拍攝日期:111.08.02

工程名稱:校長室及科學教育館校舍耐震能力補強工程

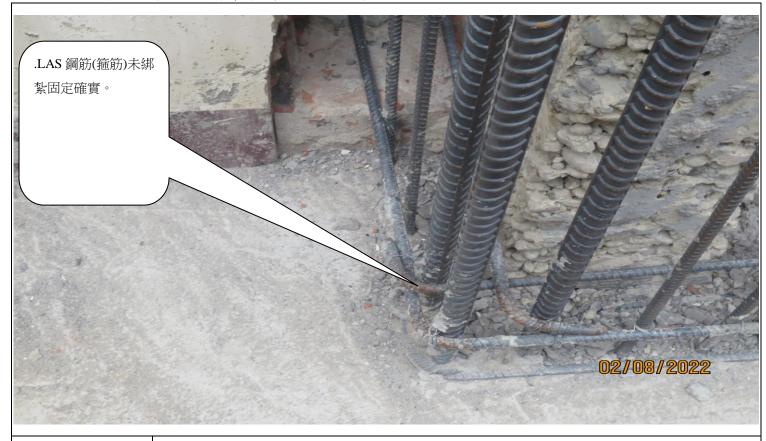
.LAS 鋼筋(箍筋)未綁紮固定確實。

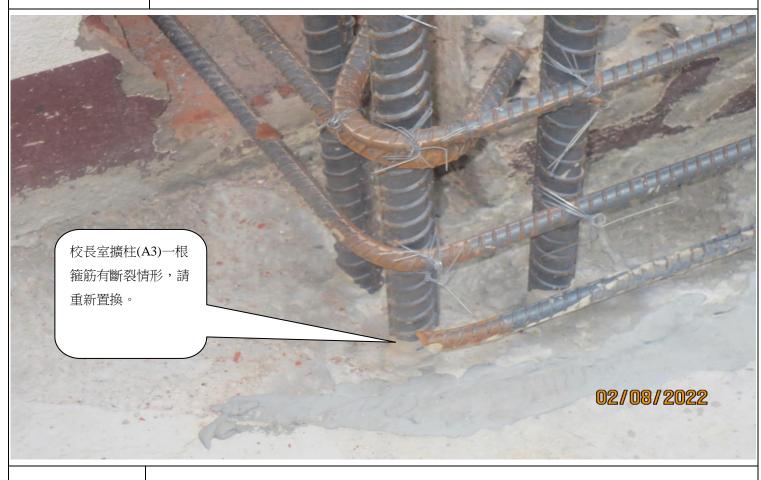
校長室擴柱(A3)一根箍筋有斷裂情形,請重新置換。

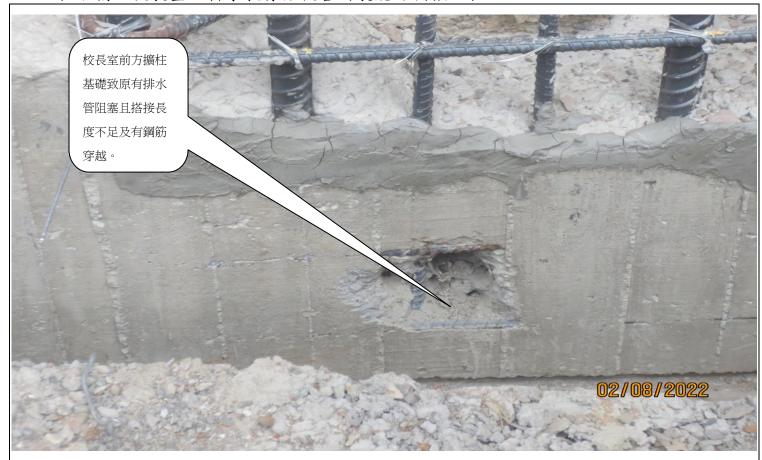
說明校長室前方擴柱基礎致原有排水管阻塞且搭接長度不足及有鋼筋穿越。

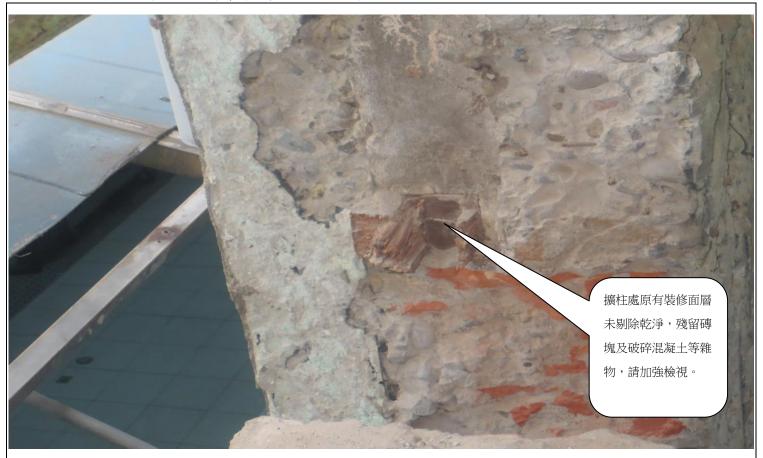
原有窗框處混凝土剔除不完全尚殘留雜物,請加強檢視。

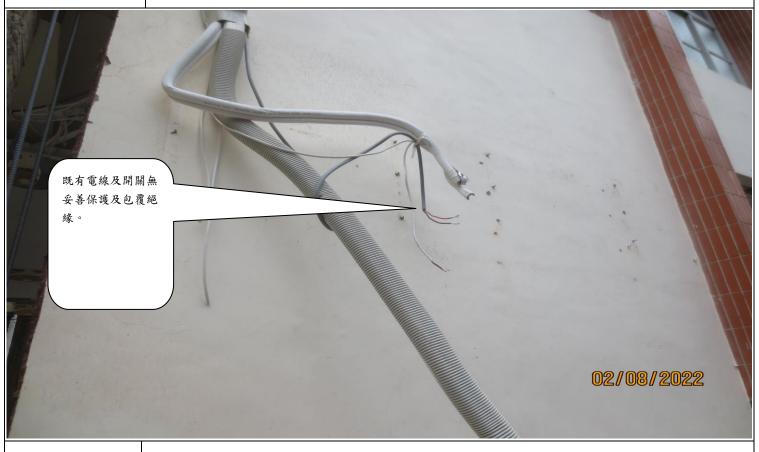
說明 未綁紮之鋼筋遇雨應覆蓋以免鏽蝕(鋼筋堆放於室外無覆蓋)。
